COMUNE DI CECINA

VARIANTE SEMPLIFICATA AL REGOLAMENTO URBANISTICO

Relazione sulla modifica

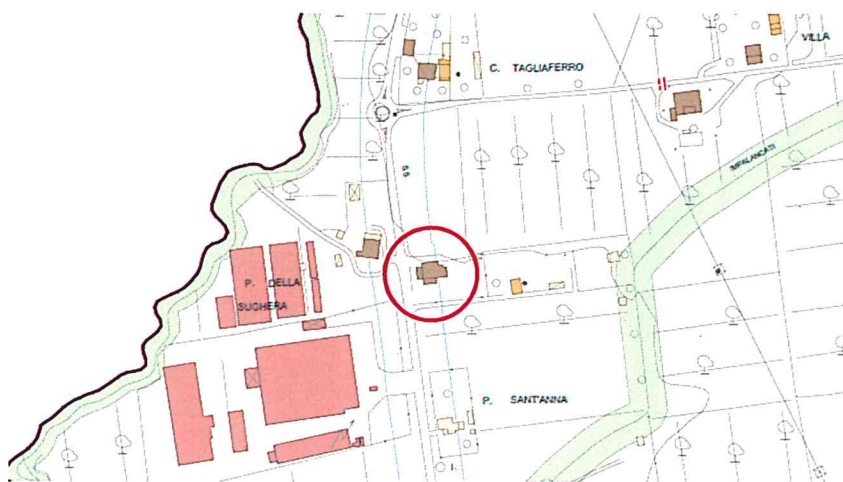
Variazione di modificazione di edificio in Via Pisana Livornese a S. P. Palazzi

La modifica consiste in una variazione di classificazione di un edificio ubicato in Via Pisana Livornese a S. P. Palazzi. Attualmente l'immobile è classificato dal RU come modificazione edilizia M2.

L'immobile in questione, che dalle tavole della periodizzazione del patrimonio edilizio e delle infrastrutture del RU risulta edificato nel periodo che intercorre tra il 1954 e il 1978, non presenta nessuna delle caratteristiche esteriori ed interne sopramenzionate.

Pertanto l'edificio è da intendersi classificato non più come modificazione edilizia M2, bensì come modificazione edilizia M3 (trattasi di edifici segnalati per il particolare ruolo nella configurazione dell'ambiente circostante e/o nella definizione dello spazio urbano e rurale su cui si affacciano. I fronti principali di tali edifici sono stati nel tempo modificati rispetto alla immagine originaria).

Di seguito si riporta il confronto tra la vecchia e la nuova perimetrazione per la scheda C10.

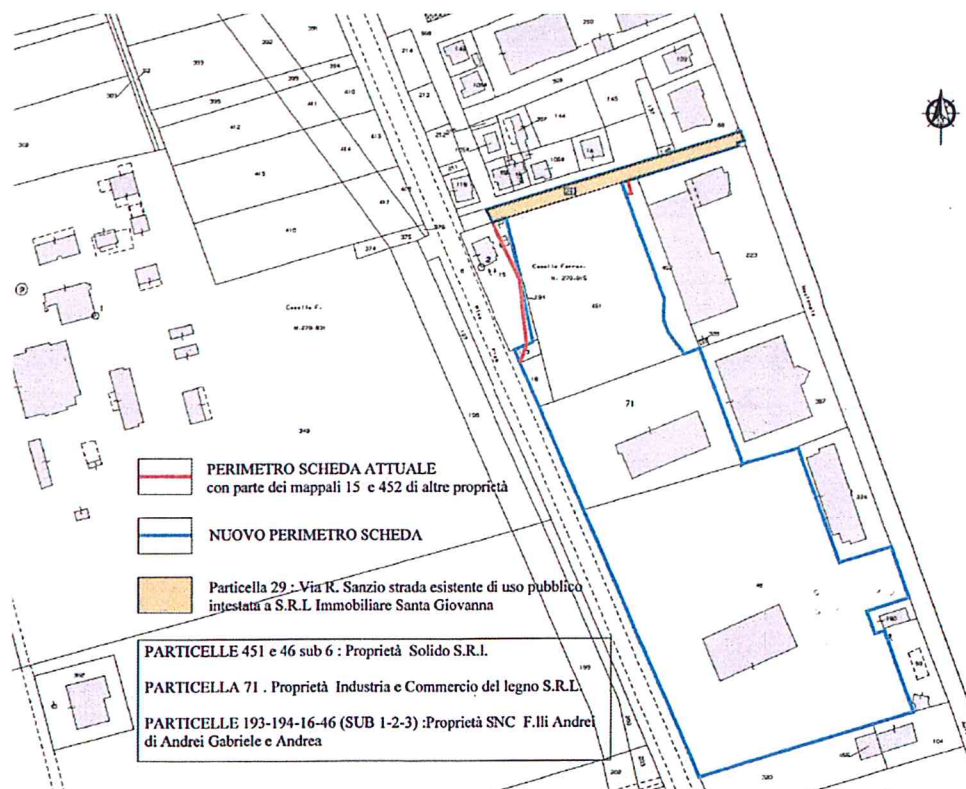
Modifica perimetro della Scheda C10

In fase di redazione del piano attuativo della relativa scheda, nell'ambito di una verifica del perimetro attraverso la sovrapposizione su cartografia catastale, sono state riscontrate delle lievi incongruenze che, nello specifico, comprendono piccole porzioni di particelle di proprietà diverse dai soggetti richiedenti.

Viene definito, pertanto, vista tra l'altro la comunicazione (prot.17800 del 14/06/2016) con la quale il proprietario delle particelle erroneamente inserite nel perimetro della scheda C10 dichiara di accettare la nuova proposta di perimetrazione, un nuovo perimetro che esclude tali particelle.

Nell'immagine seguente in giallo è rappresentato il nuovo perimetro e in rosso tratteggiato il vecchio.

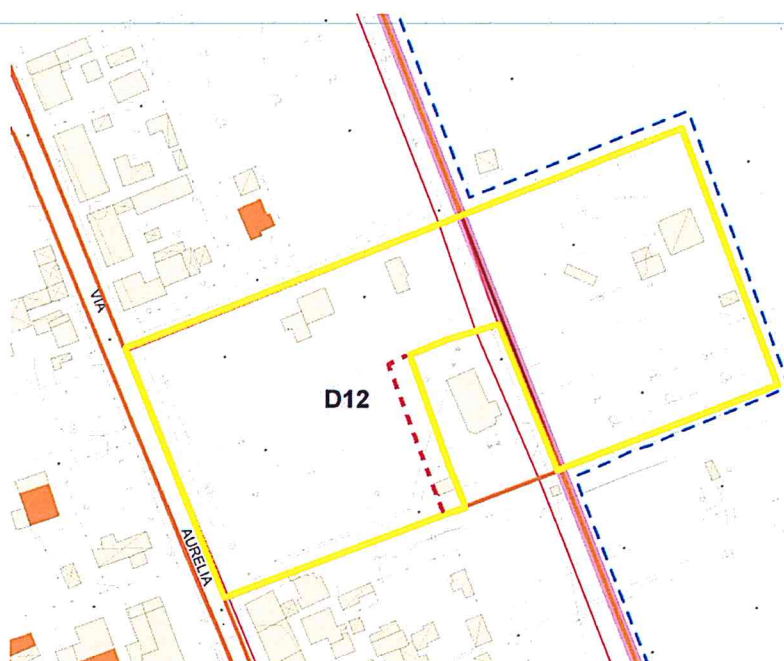
Modifica perimetro Scheda D12

L'attuale perimetro della scheda esclude, erroneamente, l'area del locale reception della struttura ricettiva esistente. Il nuovo perimetro pertanto ricomprende l'edificio al fine di consentire la completa riqualificazione dell'attività.
